ODGOVORI NA PITANJA NATJECATELJA

Sukladno članku 41., stavku 2. *Pravilnika o natječajima s područja arhitekture, urbanizma, unutarnjeg uređenja i uređenja krajobraza* („Narodne novine“ broj 85/14) te točkom 1.3.2. i 1.3.3. raspisa *Natječaja za idejno arhitektonsko rješenje Znanstveno-istraživačkog centra elektrotehnike i računarstva – ZICER – u Osijeku*, Ocjenjivački sud odgovorio je na pristigla pitanja natjecatelja:

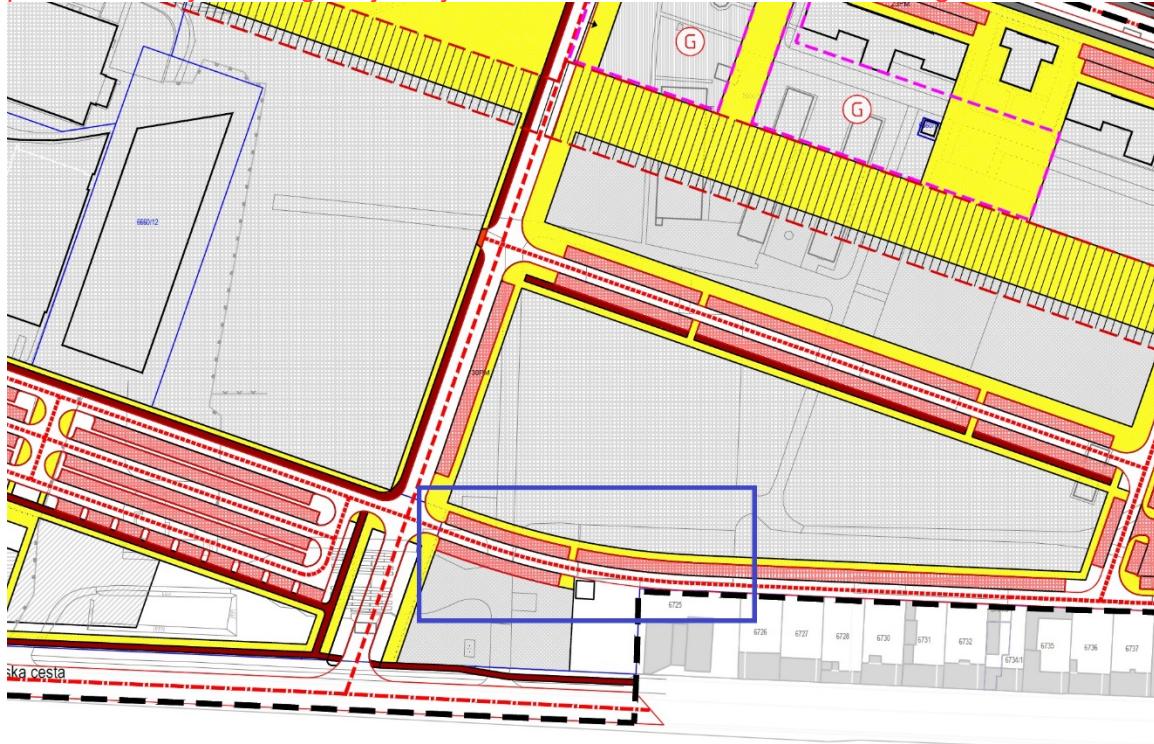
Je li moguće koristiti obostrano (i istočna i zapadna strana) parkiranje uz novu ulicu A. Mohorovičića te dobiveni broj mjesta koristiti u obračunu ukupnog broja PM?

Prostor za parkirališna mjesta je sukladno važećem UPU Sveučilišta predviđen uz istočni rub nove Ulice A. Mohorovičića, kako je navedeno i u Natječajnom elaboratu. Nedostajuća parkirališna mjesta moguće je smjestiti u nastavku ulice Vladimira Preloga, sukladno UPU:

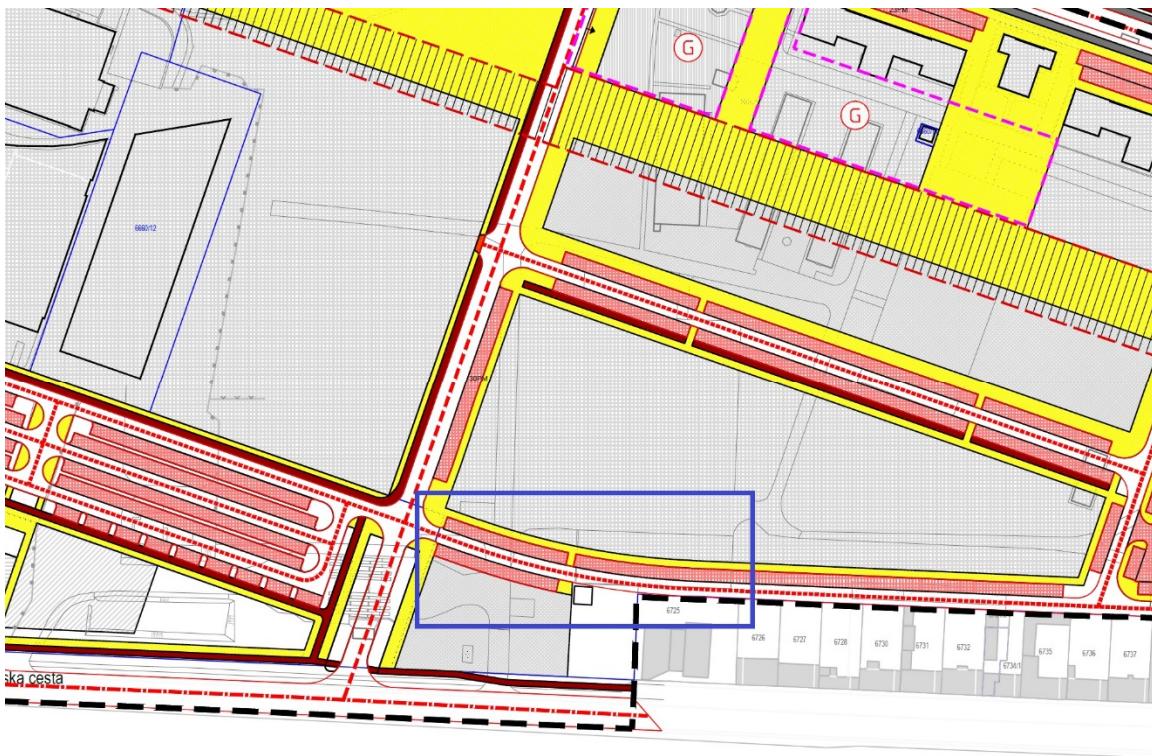
U program za vanjske prostore se navodi da je od maksimalnih 187 parkirališnih mesta, 88 već izgrađeno južno na javnom parkiralištu (iako je taj broj mnogo veći), te da je 30 PM predviđeno uz istočni rub nove Ulice Andrije Mohorovičića u zoni zahvata. Nedostajuća PM planiraju se osigurati u sklopu izgrađenog dijela Ulice Andrije Mohorovičića uz istočni dio sukladno UPU, te na parceli ili podrumu/suterenu.

Da li se ovaj dio nedostajućih parkirnih mesta “u sklopu izgrađenog dijela Ulice Andrije Mohorovičića uz istočni dio, sukladno UPU” odnosi na dio ulice van obuhvata natječaja s obzirom da je 30 mesta u toj ulici u sklopu zahvata već uračunato u zbroj? Ako se taj dio mesta također treba smjestiti unutar zahvata natječaja i ne može se uračunati veći broj od 88 mesta južno, preostaje potreba za cca 65-70 PM na samoj parceli, podrumu ili suterenu što s obzirom na sve ostale zahtjeve programa smatramo teško izvedivim i nepotrebним s obzirom na količinu i mogućnost osiguranja PM na okolnim površinama.

Veći broj od 88 parkirališta na postojećim izgrađenim parkiralištima južno od ZICER-a se ne može uračunati, budući da su ista već uračunata u potrebe za parkiralištima Građevinskog i arhitektonskog fakulteta te Fakulteta agrobiotehnoloških znanosti.

Nedostajuća parkirališna mjesta moguće je smjestiti u nastavku ulice Vladimira Preloga, sukladno UPU:
